BOLLETTINO TECNICO/TECHNICAL NEWS LETTER

Nuova puleggia/New Pulley

Pompa acqua/Water pump 24-0674/PA674/10674

Picture1: Confronto tra la pompa acqua 24-0674/PA674/10674 con puleggia vecchia versione e nuova versione. Con la nuova puleggia, abbiamo ottenuto un'ottimizzazione del peso pur mantenendo le stesse caratteristiche meccaniche della versione precedente.

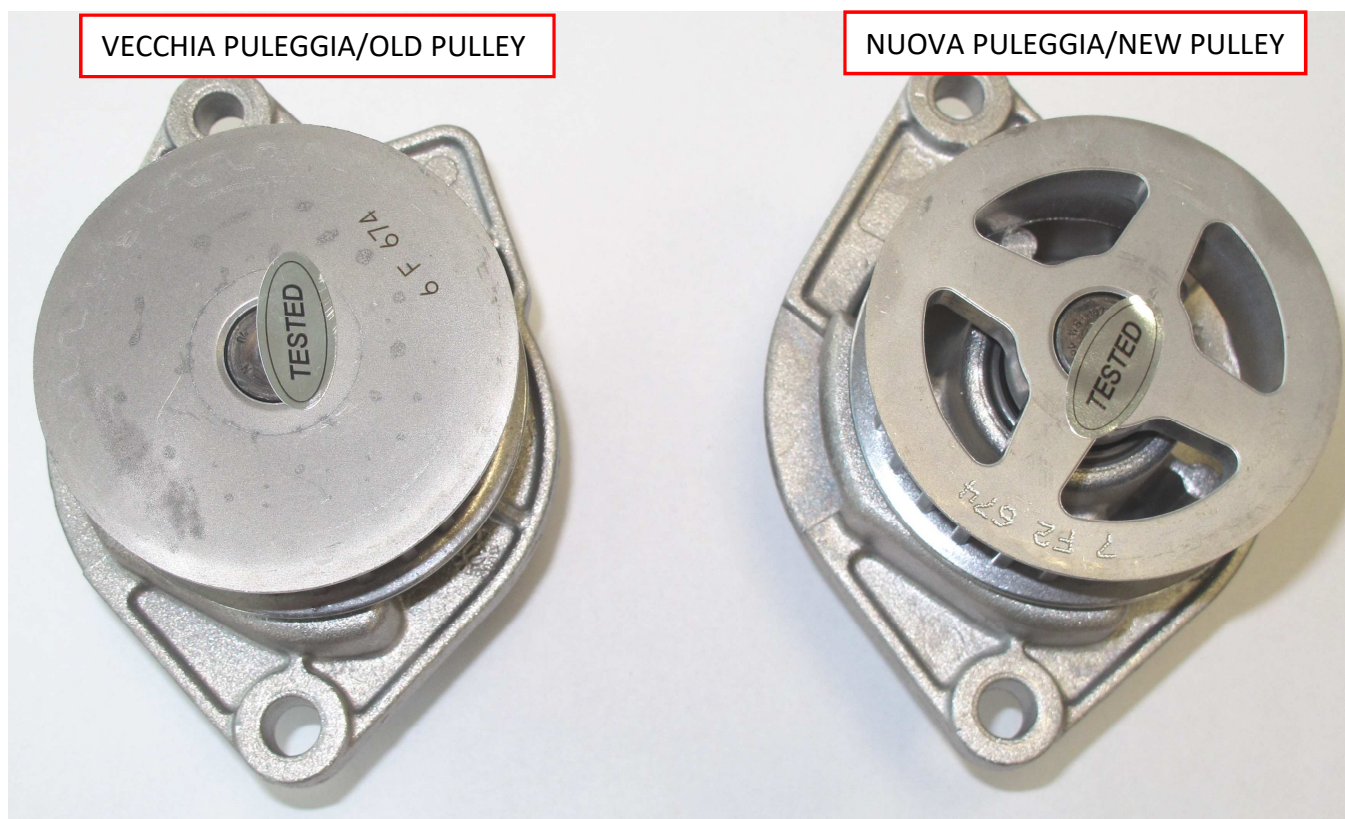
Comparison between water pump 24-0674/PA674/10674 with pulley old version and pulley new version. With the new pulley, we got a weight optimization maintaining the same mechanical features of the previous version.
